市町村長会議における技術的な事項及び選定手順等に係わる
 主な意見とその対応の方向性について

別紙1

栃木県

はじめに: 処分場の安全性確保の方法(その1)

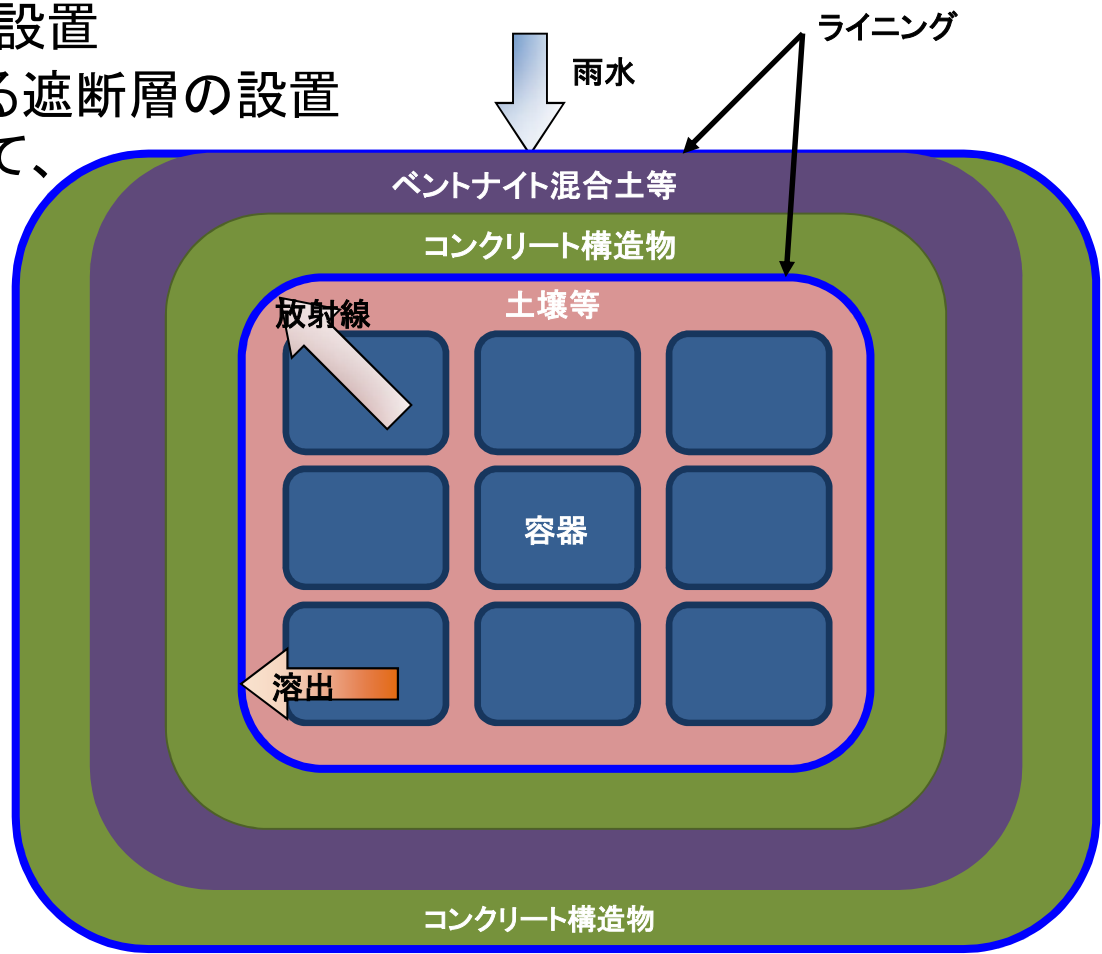
意見の概要	対応の方向性
<p>1 遮蔽シートは万全か。</p>	<p>埋立地は地下埋設型のコンクリート構造であり、2重のコンクリート壁、ライニングによるコンクリートの保護、ベントナイト混合土による遮断層の設置など、何重もの安全対策を施すことに加えて、適切な維持管理・モニタリングを実施することとしており、廃棄物に含まれる放射性セシウム等が漏れ出すことを防止できます。(添付図-1～添付図-9参照)</p>
<p>2 放射能に高濃度汚染された廃棄物の安全な処理方法が確立されていない現在、埋立てによる最終処分ではなく、安全性に責任を持った、地上における暫定保管を考えるべきでないか。</p>	<ul style="list-style-type: none"> ・ 低レベル放射性廃棄物についてはすでに六ヶ所村等でピット処分がされているなど、安全に処分する技術が確立されています。(低レベル放射性廃棄物で放射性セシウム137のみの場合、10万Bq/kg～1000億Bq/kgのものはピット処分されることとされている) ・ 今回計画している最終処分場については、放射性物質汚染対処特措法に基づく処分基準に従って設置するものであり、当該処分基準は放射線審議会や環境省の災害廃棄物安全評価検討会での審議を経て決められており、安全な処分方法となっております。 ・ 具体的には、埋立地は地下埋設型のコンクリート構造であり、2重のコンクリート壁、ライニングによるコンクリートの保護、ベントナイト混合土による遮断層の設置などの構造面に加えて、適切な維持管理・モニタリングを実施することにより何重もの安全対策を施します。(添付図-1～添付図-9参照)
<p>3 想定外の異常現象が発生していることを踏まえ、候補地選定に当たっては特に慎重に対応していただきたい。水源、活断層、活火山など、適地とは言えない。これらのリスクのある地域は除外すべき。</p>	<p>自然災害を考慮した安全な処分に万全を期するために避けるべき地域は、「安全等の確保」の観点から、除外地域とすることを検討しているところです。安全等の評価項目及び評価基準(案)は、現在、有識者会議において議論いただいているところであり、今後とりまとめたうえで、市町村長会議において説明していきます。</p> <p>なお、有識者会議において、異常気象などの地域においても発生する可能性のある自然災害(台風、竜巻等)については、構造物の設計・施工方法等により対応するとともに、これらの事象そのものを対象とするのではなく、その自然災害に起因して、地形・地盤の地表面に作用する事象に着目して評価することとしています。活断層や活火山の扱いについては、地形・地盤に起因する自然災害により避けるべき地域として一定のエリアを除外することとしています。</p>

- ①フレキシブルコンテナで密封
- ②土壌等でサンドイッチ状に埋設
- ③2重のコンクリート構造物で遮断
- ④ライニングによる保護層の設置
- ⑤ベントナイト混合土等による遮断層の設置

等の何重もの安全対策を講じて、安全性を確保します。
